*Oggetto:* [ID\_7382] **Comuni di Poggio Imperiale (FG), Apricena (FG) e San Paolo Di Civitate (FG)** – Progetto per la realizzazione di un nuovo impianto fotovoltaico della potenza nominale di 27,3 MW con annesso impianto di accumulo energetico e relative opere di connessione alla rete, con l'integrazione di produzione agricola e l'implementazione di un biomonitoraggio tramite apicoltura, denominato **“Poggio Imperiale 01”**.

**Procedura:** Valutazione di Impatto Ambientale ai sensi dell'art. 23 del D.lgs. n. 152/2006

**Proponente:** Società Whysol-E Sviluppo S.r.l.

*Parere tecnico-istruttorio della Soprintendenza Speciale per il PNRR*

Fig. 4-5 – Inserimento dati GIS dell'impianto su cartografia PPTR con Beni Paesaggistici e Ulteriori Contesti (elaborazione interna SSPNRR)

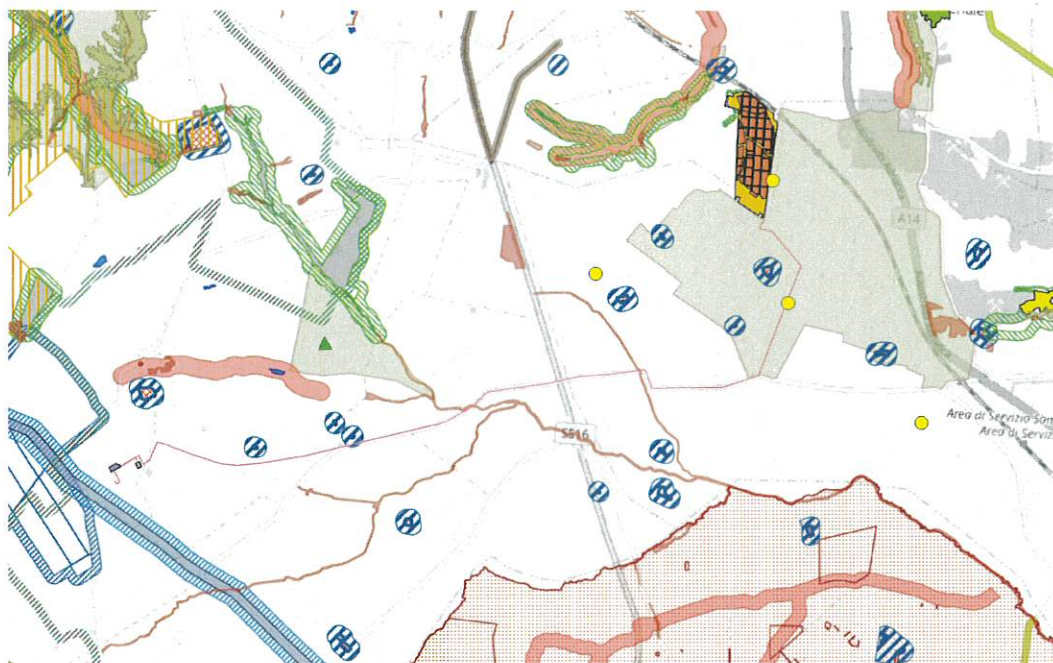
**CONSIDERATA** la situazione vincolistica si rileva che l'area di ingombro dell'impianto ricomprende un'area boscata (art.142, co.1, lettera g)) e la sua fascia di rispetto, posto a Nord dell'area di progetto, ed il cavidotto intercetta direttamente un *Fiumi, torrenti e acque pubbliche* (art.142, co.1, lettera c)) Torrente Candellaro; e che relativamente ai beni e ulteriori contesti individuati dal PPTR si rileva la presenza nell'area di localizzazione dell'impianto di diverse masserie individuate come *UCP Testimonianze della stratificazione insediativa*, come la Masseria Beccherini e la Masseria Iaccio Olivi, la Masseria Scardazzo, la Masseria Scivolaturo distanti poche centinaia di metri dal progettato impianto;

**CONSIDERATO** che per quanto sopra riportato si evidenzia che **il progetto in questione si pone in contrasto con la Normativa d'uso della sezione "C" della Scheda d'Ambito Gargano - Componenti visivo-percettive**, in particolare al riguardo si richiama che l'area oggetto di intervento, come sopra descritta, si sviluppa in un'ampia spianata a vocazione agricola caratterizzata dalla presenza di seminativi non irrigui e dalla presenza di manufatti rurali, ricca di testimonianze della stratificazione insediativa come sopra descritto. L'insieme di presenze di manufatti di tipo rurale dimostra il particolare interesse che quest'area riveste dal punto di vista dei valori culturali e paesaggistici riconoscibili nel complesso sistema di relazioni che il manufatto instaura con l'insieme e quindi con le aree coltivate; ne deriva l'alto valore storico e paesaggistico del disegno delle aree rurali in questione quali testimonianza del processo di lunga durata che ha determinato la territorializzazione dell'area. Dal sopradescritto contesto paesaggistico e storico-insediativo, deriva che, nei punti di visuale lungo le strade di penetrazione che intercettano l'area di intervento, l'impianto fotovoltaico venga visualizzato in sostituzione delle coltivazioni agricole e in sovrapposizione al tessuto insediativo del contesto territoriale, creando una continua barriera visuale che impedisce la percezione del paesaggio, in

disaccordo alle direttive riportate nella Scheda d'ambito C2 Gargano in merito alle componenti visivo percettive nonché dei paesaggi rurali. Infatti, soprattutto dai punti di percezione visiva, sia essi di tipo dinamico che statico, la presenza dell'impianto fotovoltaico verrebbe visualizzato affiancato e a contorno della struttura delle bonifiche storiche e della riforma fondiaria (figura territoriale);
